Saksframlegg

### **Klage på reguleringsplan for Fv.57 med gang og sykkelveg Lindås tettstad - Mongstad KOMMUNEDIREKTØREN SITT FRAMLEGG TIL VEDTAK**

Saka gjeld klage på vedtak av Alver kommunestyre (KO) i sak 20/1203 med saknr. 038/22, datert 07.04.2022, om reguleringsplan (detaljplan) for Fv. 57 – gang-/sykkelveg Lindås tettstad – Mongstad, planid. 1263-201407, som vist på plankart sist datert 20.08.2021 og med føresegner av revisjonsdato 20.08.21.

Kart/foto – plankart 3 og ortofoto – gbnr 118/1

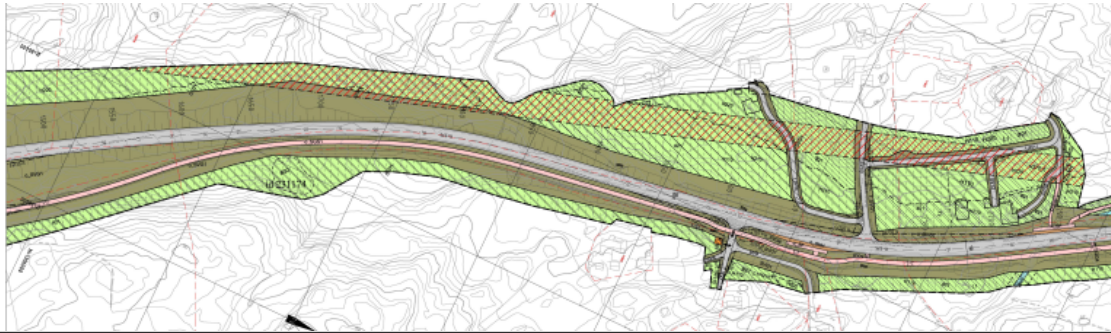
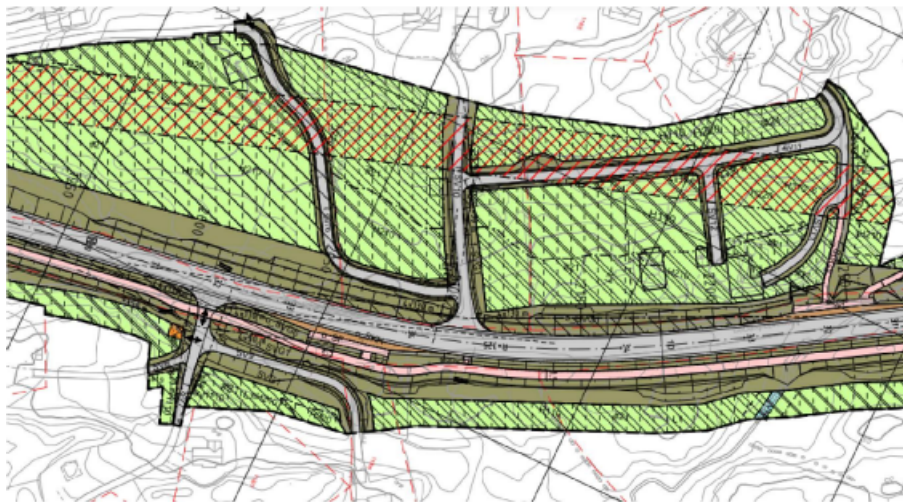
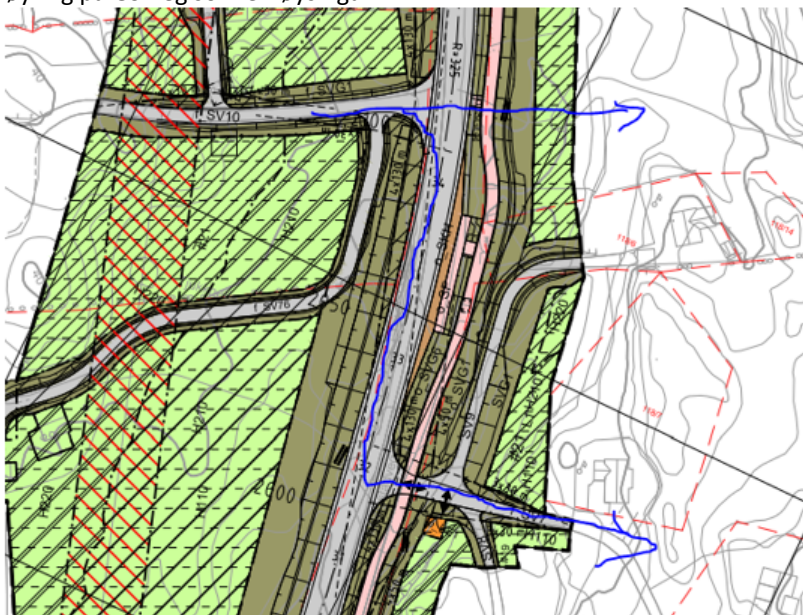
Nr. 1 Plank art 3	Frå	Samandrag av klage for vedteken reguleringsplan	Kommentar - Vestland fylkeskommune	Uttale til klage - Landbruk	Kommunedirektørens si vurdering
gbnr 118/1	Olav Kåre Tykhelle, 12.05.2022	<p>2 hovudkrav vert sett fram i klagen.</p> <p>Krav 1: <u>Landbruksundergang</u> Tilkomst til <u>landbruksområde</u> Kryssing av fylkesvegen Sikt</p> <p>Krav 2: <u>Endra tilkomst til Mongstadvegen 174 og 178</u></p> <p>Krav 1: <u>Landbruksundergang</u>.</p> <p>Landbruksundergang sikrar tilkomst til landbruksarealet på begge sider av fv. 57 samt sikrar trygg overgang for fotgjengarar og dyr.</p>	<p>Generelt for fleire av punkta teke opp i klagen, gjeld at desse også kommentert i Merknadsskjema – 2.gongs offentlig ettersyn (vedlegg 24), herunder punkt 3.</p> <p>Krav 1: <u>Landbruksundergang</u> Det vert i klagen sett fram krav om regulering av køyrbar undergang som sikrar tilkomst til landbruksareal. Etter N100 er det sett krav om at landbruksundergang skal ha fri høgd på 4,2 meter. I tillegg kjem overbygningen av vegen, toppstøyp på kulvert, tak, samt fundament på kulvert. Dvs at ein då må ned 5-6 meter under vegen. For å</p>	<p>Krav 1: <u>Landbruksundergang</u> Ved gbnr 118/1 er garden delt av fv 57 slik at driftssenteret (bygningar med meir) ligg på vestsida medan delar av jordbruksarealet og i all hovudsak all skog ligg på austsida av fylkesvegen.</p> <p>Landbruk støtter tanken om en landbrukeundergang under forutsetning av at minst mogeleg jordbruksareal</p>	<p>Krav 1: <u>Landbruksundergang</u> Planen tar ikkje tilstrekkeleg omsyn til mogleg landbruksdrift på gbnr. 188/1. Ynskjer køyrbar undergang som sikrar tilkomst til landbruksarealet på begge sider av fylkesvegen.</p> <p>Det er i plankartet (austsida av fylkesvegen) stengt avkøyrsløp for køyretøy (ikkje gåande) tvers ovanfor avkøyrsla til gbnr 188/1. For kryssing med køyretøy/landbruksmaskiner er det veg f_SV7 og køyring på GS-veg som er løysinga.</p>

<p><u>Sikt</u> Det er ikkje planlagt for kryssing for mjuke trafikantar frå nord mot sør i området eller for landbruksmaskin er og dyr. Det er høg fart i området og dårleg sikt både mot aust og vest.</p>	<p>stripe kan ein sjå minimum 130 meter til begge sider.</p> <p>2. <u>Endra tilkomst til Mongstadvegen 174 og 178</u> Det har tidlegare i prosessen vore synfaring og dialog med eigarar av bruk 118/1 (12.11.2019), og med eigarar av bnr.2 og 3 i samband med ny vegløyising etter 1.gongs offentleg ettersyn i 2019. I nokre tilfelle kan det vera utfordrande å finna løysingar som tilfredsstillar ynskje og krav frå alle involverte partar. For den føreslegne løysinga er lagt opp til at garasje på gnr. 118 bnr. 1 må rivast ved bygging av f_SV10 og f_SV11. Mogleg ny plassering av garasje er vist som ein illustrasjon i plankartet sør for f_SV10, og erstatning vil bli ein del av grunnervet.</p>		<p>2. <u>Endra tilkomst til Mongstadvegen 174 og 178</u> Regulert tilkomst til Mongstadvegen 174 og 178 må leggest om den inneber at garasjen til klagar må rivast. Klagar ynskjer at denne blir opparbeida parallelt med fv. 57 slik det er gjort for Mongstadvegen 142.</p> <p>Det vert også vist til fylkeskommunen si vurdering. Mogleg ny plassering av garasje er vist som ein illustrasjon i plankartet sør for f_SV10, og erstatning vil bli ein del av grunnervet.</p> <p>Klagars krav er kommentert/ vurdert tidlegare i merknad til 3. gongshandsaming og 1 gong.</p> <p>Det er ingen nye moment til klagen. Plan vert ikkje endra.</p>

<p>2. <u>Endra tilkomst til Mongstadvegen 174 og 178</u> Tykhelle sin garasje må rivast for å opparbeide veg fram til Mongstadvegen 174 og 178 s. Regulert tilkomst til Mongstadvegen 174 og 178 må leggest om. Vegen til Mongstadvegen 174 og 178 må opparbeidast parallelt med fv. 57 slik som på motsatt side av vegen, til Mongstadvegen 142.</p>			
--	--	---	--	--	--

<p>komme opp og ned til kulvert, må det byggast nye vegar i området, noko som er arealkrevjande, og vil føra til at ein brukar ein større del av jordbruksarealet til dette. Det er etter fylkeskommunen sitt syn ikkje tilrådeleg med ei slik løysing her</p> <p><u>Tilkomst til landbruksområde</u></p> <p>I vegplanar er det alltid eit mål å sanera avkøyrslar, då det er eit faktum at di fleire avkøyrslar det er langs ein veg, di høgare er ulukkesrisikoen. Bruk 118/1 har i vest tilgang til landbruksareal via avkøyrslar f_SV10. Aust for fv. 57 er det tilkomst til landbruksareal via veg f_SV7 og køyring på GS-veg. Det vil i samband med bygging kunne leggast til rette for tilkomst frå gang- og sykkelvegen til landbruksareal. For landbruksmaskin er vert det vist til f_SV10 og f_SV7.vist til f_SV10 og f_SV7.</p> <p><u>Kryssing av fylkesvegen</u> Areal merka med</p>	<p>går tapt.</p> <p>Alternativt må det planleggjast og kostast ein tilførselsveg til området aust for gnr. 118, bnr. 1. Dersom tilkomstvegen er for lang, vil det fort verte freistande å krysse vegen der det ikkje er tenkt. Dette gir trafikale ulemper.</p> <p>Areal på austsida for dette bruket ikkje er omtala i planen. Dette er uheldig. Landbruk ber om at ei slik omtale og kva konsekvensar det vil ha for desse areala, vert innarbeidd i planen og at planen vert vurdert ut i frå det.</p> <p>Landbruk har generelle merknadar til planen som også gjeld gbnr 118/1.</p> <p><u>Oppsummert frå Landbruk:</u> I planen er det lagt stor vekt på konsekvensar for areala medan vurdering av driftsmessige ulemper for landbruket er fråverande.</p> <p>Bandlegginga av areal langs fv 57</p>	<p>Det er ikkje nye moment i saka. Samtidig har klagen lagt meir vekt på på at det er eit planfritt kryssing som sikrar tilkomst til landbruksareal han ynskjer seg. Etter N100 vil vera krav om frihøgde på 4,2 meter for landbruksavkøyrslar, og det må byggast nye vegar i området for å komme opp og ned til kulverten.</p> <p>Landbruksavkøyringa hans som i dag har kortare avstand til hans bruk (på motsett side/aust for fv.) blir no samla saman med andre avkøyringar på motsett side og blir via f_SV7.</p> <p>Dette inneber eit lenger strekk for han å køyre med landbruksmaskiner som er meir trafiksikkert enn at klagar skal krysse fylkesvegen direkte frå den eine sida til andre.</p> <p>Slik fylkeskommunen skriv så er det kun lagt opp til planfrie kryssingar i reguleringsplanen der dette er naudsynt med omsyn til mengd kryssande trafikk.</p>

<p>o_SGG4 i plankartet, tvers ovanfor avkøyrsla til 118/1, viser areal tilrettelagt for kryssing av fylkesvegen, og gir direkte tilkomst til gang- og sykkelvegen. Det er ikkje lagt opp til andre planfrie kryssingar i planen, med unntak av dei punkta der dette er naudsynt med omsyn til mengde kryssande trafikk.</p> <p><u>Sikt</u>  Det vert i klagen vist til bilete som syner sikt mot aust og vest, frå Tykhelle si avkøyrsl. Bileta viser dagens situasjon, og tek ikkje høgde for ny utforming av veg og avkøyrsl. Ny veg er utforma etter N100, og det vert stilt krav til både vertikal og horisontal geometri, slik at det skal vera tilstrekkeleg sikt både framover og bakover på vegen, og i kryss og avkøyrsl. Sikta i avkøyrsla til 118/1 er det skraverte feltet på begge sider av avkøyrsla, markert med 4x130 meter. Det betyr at når ein står 4 meter frå vegkant/kvit</p>	<p>inneber at bruka mister tilgang til/får forverra tilkomst til bakanforliggjande areal og mellom driftsenter og landbruksareal. Det er såleis langt meir areal enn kva tekstdelen i planen synleggjer, som vert råka.</p> <p>Dei som får slik redusert tilkomst, bør som avbøtande tiltak få tilgang til gang og sykkelsti (g/s) til transport. Det vil sei at g/s må dimensjonerast til tømmerbiltransport og at det vert skilta at dette er lovleg transport.</p>

Kart/foto – plankart 13 og ortofoto – gbnr 126/7

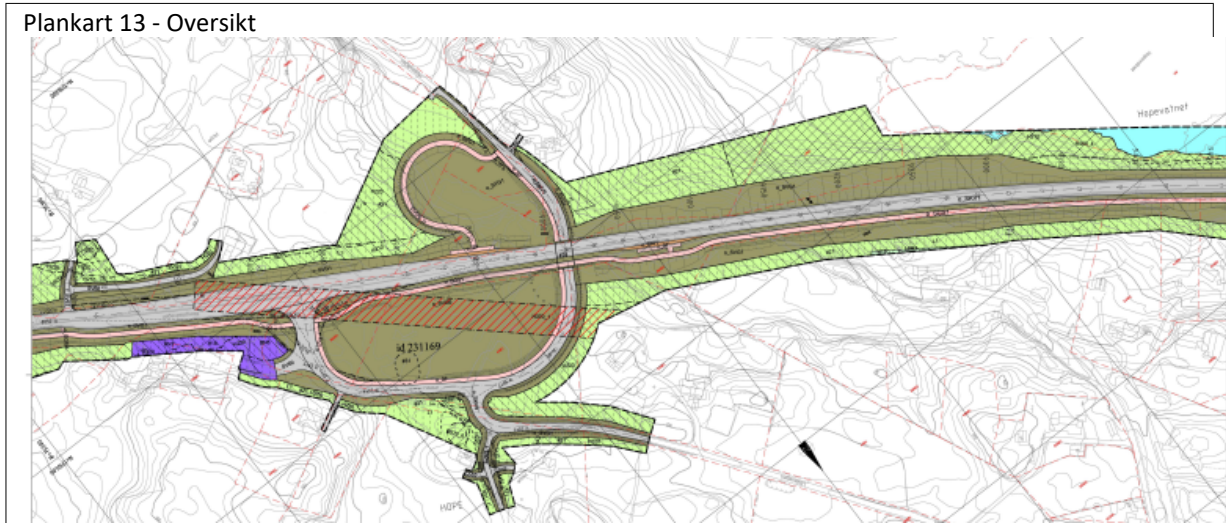
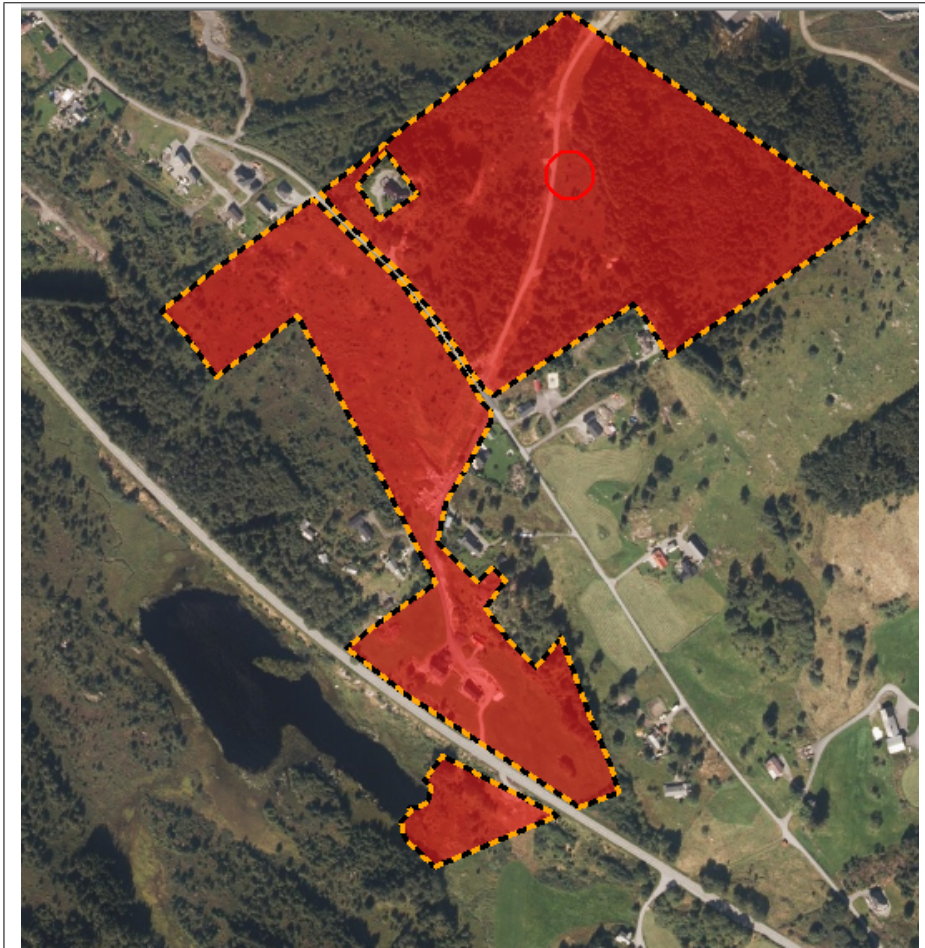
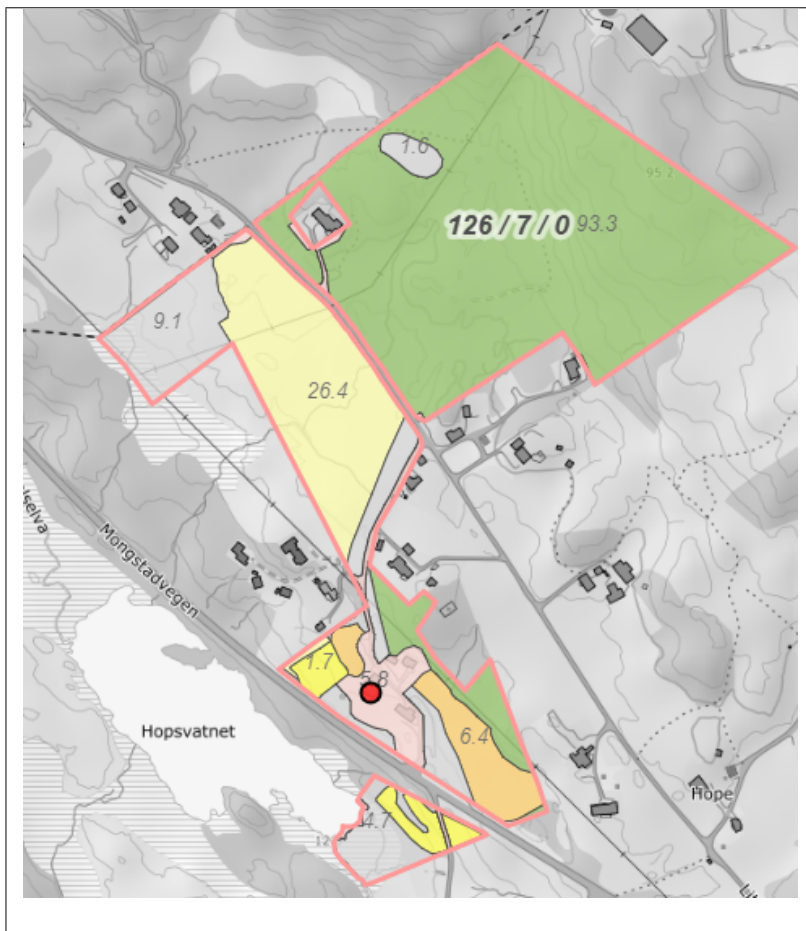
126/7	Marit og Øyvind Hope	<p>sett fram i klagen:</p> <p>Krav 1: <u>Unngå tap av dyrka mark.</u></p> <p>Krav 2: <u>Landbruksutkøyri ng behaldast</u></p> <p>Krav 3: <u>Unngå raud støysone for bustad</u></p> <p>Krav 4: <u>Synfaring på klagars eigedom</u></p> <p>Krav 1: <u>Unngå tap av dyrka mark.</u> Det kan nyttast areal på vestsida av eksisterande fylkesveg, i staden for på austsida, då dette alt er eigd av vegmyndigheita.</p>	<p>ynskjer generelt å vise til forslagsstillar sine kommentarar til merknader til 2.gongs høyring og offentleg ettersyn, der mange av punkta i klagen er kommentert.</p> <p>Krav 1: <u>Unngå tap av dyrka mark.</u> Gang- og sykkelveg Fylkeskommunen ynskjer å presisera at det er gjort nøye vurderingar av valt løysing, i samsvar med krav til utforming av reguleringsplan for veganlegg. Blant anna er det vurdert</p> <ul style="list-style-type: none"> <li>• landskapsbilete</li> <li>• nærmiljø og friluftsliv</li> <li>• kulturmiljø</li> <li>• naturressursar</li> <li>• val av side for gang- og sykkelveg (vedlegg 15).</li> </ul> <p>Valet om å leggja gang- og sykkelvegen på austsida er basert på trafikktryggleik (unngå skifte av side), samt at ein ynskjer å unngå konflikhtar med store miljøverdiar (utfylling i Hopevatnet) og kraftlinjer. Målpunkt som bustadområde,</p>	<p>Hopsvatnet lyt ein sprengje og lage dels store skjeringar over lengre avstandar for å kome fram med g/s på austsida av fv 57.</p> <p>Litleåsvegen, som går parallelt med og ligg aust for fv 57 og som tek av frå fv 57 ved Hope, òg kan nyttast som g/s i tillegg som tilkomstveg for eigedomane langs vege. I nord endar Litlåsvegen ved Mongstadvegen som nett der ligg i Austrheim kommune før den mot Mongstad kjem inn i Alver kommune. Skuleelevar må uansett krysse fv 57 for å kome seg til skulen som ligg på vestsida av fv 57 (Austrheim kommune).</p> <p>Dersom det ikkje byggjast g/s langs Hopsvatnet for så å leie dei syklande/gåande inn på Litleåsvegen, så forstår Landbruk det slik at denne bruken ikkje utløyser krav om g/s langs denne vege.</p> <p>Landbruk savnar ei vurdering om Litleåsvegen kan nyttast som g/s.</p> <p>Dette vil redusere massive inngrep i form av skjeringar og det vil redusere inngrepa i høve</p>	<p>er den som blir mest råka av gang- og sykkelvegen. Slik klagarane skriv, så tapte dei mykje areal ved første utbygginga av fv. 57. Klagarane viser til ca. 10 mål av innmarksbeite som gikk tapt tidlegare.</p> <p>Klagars krav er kommentert/ vurdert tidlegare i merknad til 3. gongshandsaming og 1 gong.</p> <p>Det er ingen nye moment til klagen. Plan vert ikkje endra.</p>

<p>Krav 2:  <u>Landbruksutkøyri  nga behaldast -  Avkøyrslle til  126/7</u></p> <p>Landbruksutkøyri  na gir tilkomst til  det dyrka arealet  vest for vegen.  Denne forsvinn  med ny plan.</p>	<p>skule, idrettsanlegg,  friluftsområde, etc.  er vurdert opp mot  tilgjenge til gang- og  sykkelvegen, og sida  med flest målpunkt  er vurdert som best  og mest trafiksikker  for gåande og  syklende.</p> <p>Krav 2:  <u>Landbruksutkøyri  behaldast -  Avkøyrslle til 126/7-  Bygging av veg,  enten det er nye  veganlegg,  etablering av gang-  og sykkelveg eller  utbetring av  eksisterande veg, vil  i nokre tilfelle føra til  større eller mindre  ulemper for  grunneigarar langs  vegen, ved at dei t.d.  får endra  tilkomsttilhøve eller  må avgi grunn til  vegføremålet.  Vestland  fylkeskommune har  forståing for at dette  er ein vanskeleg  situasjon for dei det  gjeld.</u></p> <p>For gnr.126 bnr.7  dagens avkøyrslle  med direkte tilkomst  til fv.57 er planlagt  stengt, noko som  dessverre vil føra til  ein omveg på 1,2  km. Stenginga er  gjort med bakgrunn i  trafikktryggleik. I  vegplanar er det  alltid eit mål å  sanera avkøyrslle,  då det er eit faktum  at di fleire avkøyrslle  det er langs ein veg,  di høgare er  ulukkesrisikoen.</p>	<p>gbnr 124/7 samt  reduere  omdisponering av  jordbruksareal.</p> <p>Dersom  alternativet med  Litlesåvegen ikkje  let seg  gjennomføre  (grunngrjevinga bør  dokumenterast  ytteligare), ber  Landbruk om at  trasè langs  Hopsvatnet vert  konsekvensvurdert  .</p> <p>Konsekvensutredni  nga viser kor langt  ut i vatnet ein lyt  gå, innverknad på  fisk og fuglehekking  med meir. Slik vert  ulempene for  vassdragsmiljøet  synleggjort og då  kan det betre  vurderast opp mot  konsekvensane for  gbnr 126/7.</p> <p>Landbruk har  generelle  merknadar til  planen som også  gjeld gbnr 126/7.</p> <p><u>Oppsummert frå  Landbruk:</u>  I planen er det lagt  stor vekt på  konsekvensar for  areala medan  vurdering av  driftsmessige  ulemper for  landbruket er  fråverande.</p> <p>Bandlegginga av  areal langs fv 57  inneber at bruka  mister tilgang  til/får forverra  tilkomst til</p>

<p>Krav 3: <u>Unngå raud støysone for bustad</u></p>

<p><u>Anna veggrunn – grøntareal:</u>  Av plankartet kan ein sjå at på strekninga frå grensa mellom 126/7 og 126/49, og eit stykke forbi eksisterande avkøyrsløse til 126/7, vert gang- og sykkelvegen planlagt lagt innafor eigedomsgrensa til fylkesvegen. Vidare vestover er det sjølve gang- og sykkelvegen som vert liggande innafor grensa til 126/7, samt det som i planen er avsett som anna veggrunn – grøntareal. For areal avsett til annan veggrunn gjeld at dette er areal fylkeskommunen ynskjer å eiga.</p> <p>Innafor anna veggrunn - grøntareal, er det avsett eit belte som kan nyttast til mellombels rigg- og anleggsområde. Dette er område som ikkje skal eigast av fylkeskommunen, men tilbakeførast eller settast i stand i samsvar med føremål.</p> <p>Planen opnar altså opp for justeringar innafor areal avsett til samferdsleføremål. Det kan vera hensiktsmessig å gjera vurderingar kring dette i samband med byggeplan og prosjektering, t.d vurdering av 3 meter rabatt mellom gang-</p>	<p>bakanforliggjande areal og mellom driftsenter og landbruksareal. Det er såleis langt meir areal enn kva tekstdelen i planen synleggjer, som vert råka.</p> <p>Dei som får slik redusert tilkomst, bør som avbøtande tiltak få tilgang til gang og sykkelsti (g/s) til transport. Det vil sei at g/s må dimensjonast til tømmerbiltransport og at det vert skilta at dette er lovleg transport.</p>

<p>og sykkelveg kontra rekkverk.</p> <p>Systemskifter kan føra til ulukker, så for å få ei trafikksikker løysing må eventuelle endringar vurderast over lengre strekningar. Døme på systemskifte kan vera overgang frå gang- og sykkelveg med 3 m rabatt, til gang- og sykkelveg med rekkverk.</p> <p>Krav 3: <u>Raud støysone for bustad</u></p> <p>For støy vert det vist til støyrapport i vedlegg 3, samt føresegnene §5.1.3. Utklipp under er henta frå rettleiar til T-1442/2021: Det er ikke nødvendig, og heller ikke hensiktsmessig, å skrive inn konkrete avbøtende lokale tiltak i bestemmelsene. Grunnen til dette er at det normalt ikke gjennomføres befaring av private eiendommer i forbindelse med konsekvensutredninger, eller på reguleringsplannivå. Inntil det er gjort befaring på eiendommene og prosjektert lokale tiltak er det derfor usikkerhet knyttet til støynivå innendørs og på privat uteplass, hvilken effekt som kan oppnås av lokale avbøtende tiltak og hvordan disse best kan utformes. Basert på dette, ser me det som mest</p>

<p>hensiktsmessig å venta med konkrete tiltak til byggeplanfasen.</p>		
		<p>Krav 4: <u>Synfaring på klagars eige-dom</u></p>			<p>Krav 4: <u>Synfaring på klagars eige-dom</u> Synfaring er gjennomført ved 1. gongs handsaming av planen.</p> <p>Ny synfaring med</p>

Kart/foto – plankart 8 og ortofoto – gbnr 116/79

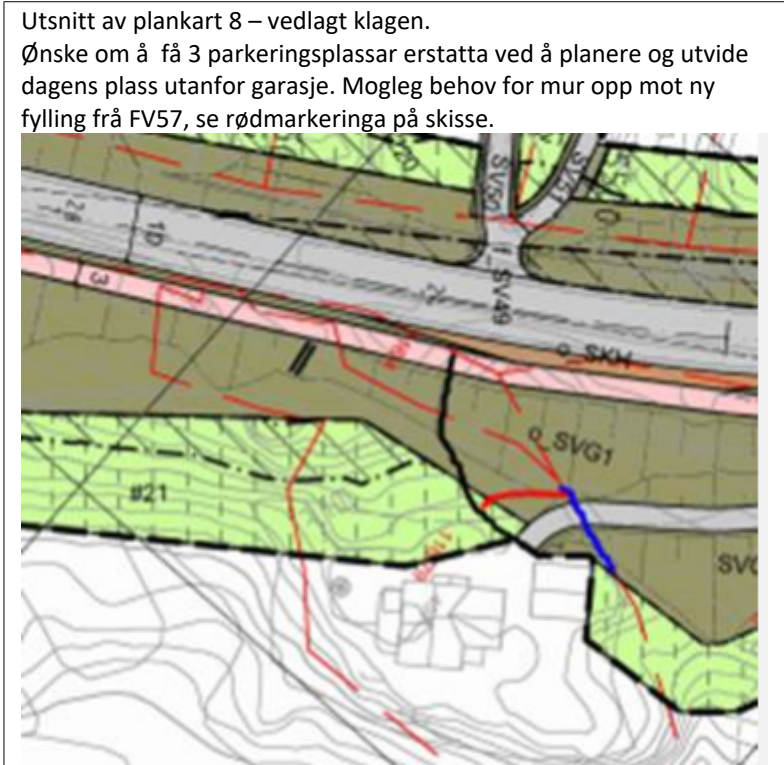
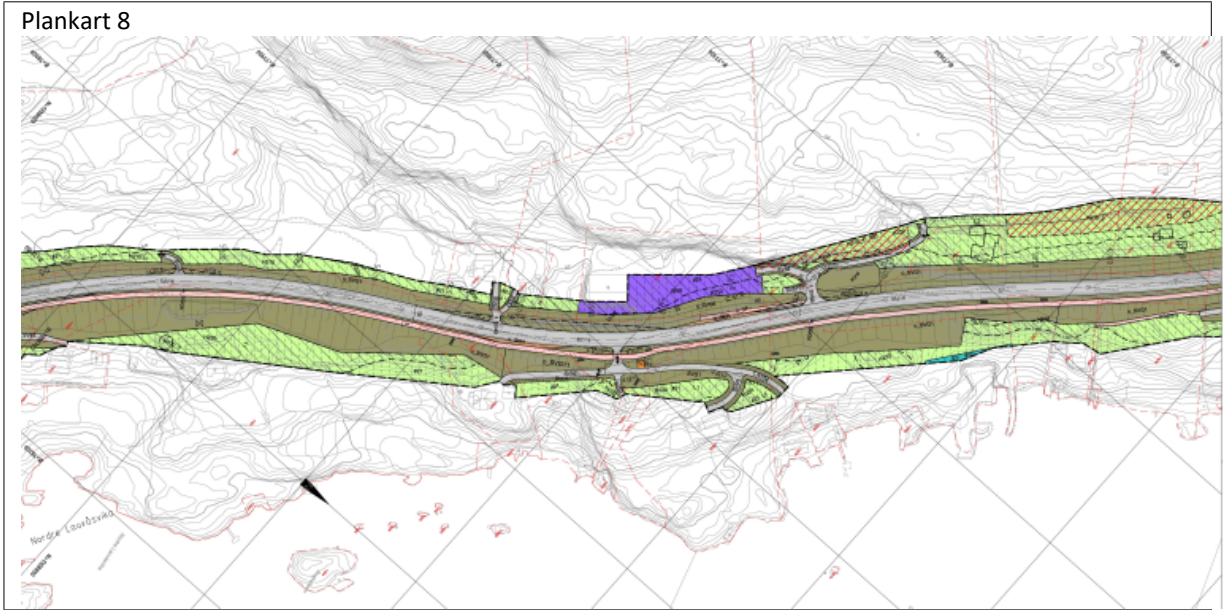
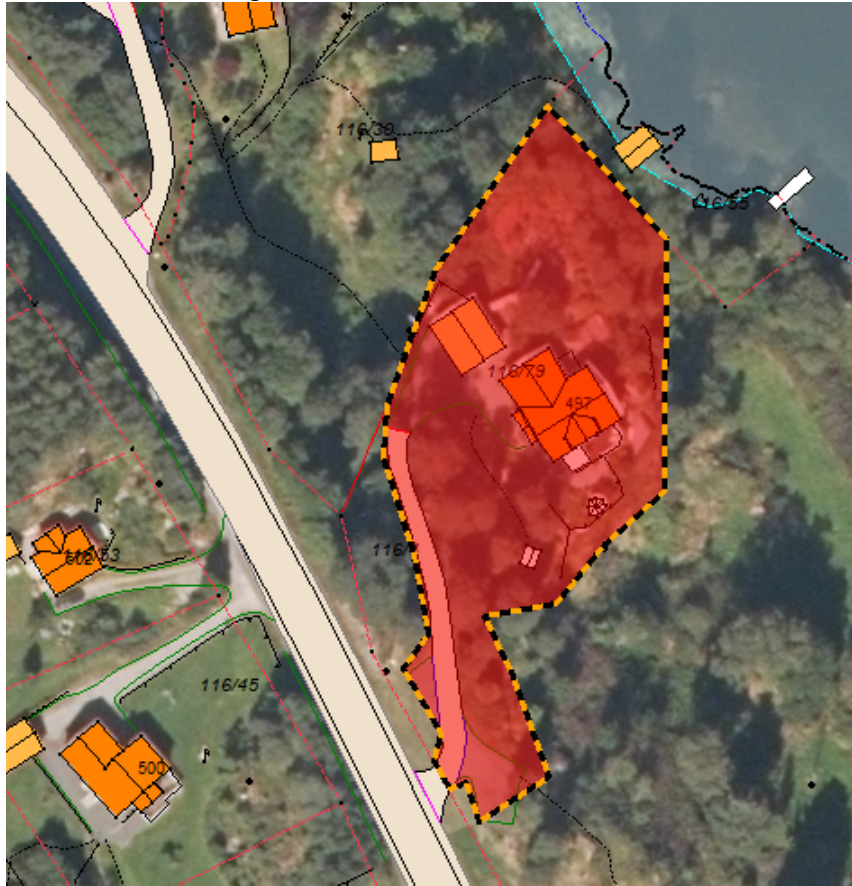
Nr. 3 Plankart 8	Frå	Samandrag av klage for vedteken reguleringsplan	Kommentar - Vestland fylkeskommune	Uttale til klage- Landbruk	Kommunedirektørens si vurdering
gbnr 116/79	Rita Waagenæs	<p>Krav 1: <u>Tre biloppstillingsplassar vert opparbeida.</u></p> <p>Krav 2:</p>	<p>Vestland fylkeskommune viser til fylgjande:</p> <p>Føresegnene § 4.2.1, bokstav b),</p>	-	<p>Det ikkje er vanleg å gå nærare detalj om utforming på dette stadiet. Dette blir tatt på byggeplan slik Vestland</p>

<p><u>Mogleg behov for mur opp mot ny fylling frå Fv.57</u></p> <p>Klagar finn det urimeleg at det ikkje opparbeidast tilsvarande parkeringsplassar ved garasje på eigedom 116/79 som kompensasjon.</p> <p>Parkeringsplassane må bli i området kor ny veg SV52 er teikna inn i eigedom 116/69. At det blir planert og evt. satt opp ein mur mot skjeringa frå ny busslomme.</p>	<p>siste setning, der det heiter at det er tillate med innbyrdes justering mellom samferdselsformål i horisontal og vertikalgeometri.</p> <p>Kommentarar til Waagenes sin merknad til 2. gongs høyring og offentleg ettersyn:</p> <ul style="list-style-type: none"> <li>o Tap av areal og ei ev. erstatning vil skje i samband med byggeplan og grunnnerv.</li> <li>o Mindre tilpassingar av veg SV52 og o_SVG1 vil løysast i byggeplan.</li> </ul> <p>Vedlegg 16, Notat innspel til byggeplanfasen, pkt 4.4 avkøyrslar:</p> <p>Avslutning av veg SV52 til eiendom gnr. 116 bnr. 79 må tilpasses utkjøring fra eiendom og garasje.</p> <p>Samla sett vurderar fylkeskommunen det slik at det i samband med byggeplan og grunnnerv vil kunne gjerast justeringar, og at ein kan finna ei løysing som er tilfredsstillande for begge partar.</p>	<p>fylkeskommune skriv.</p> <p>Klagars krav er kommentert/ vurdert tidlegare i merknad til 3. gongshandsaming.</p> <p>Det er ingen nye moment til klagen. Plan vert ikkje endra.</p>
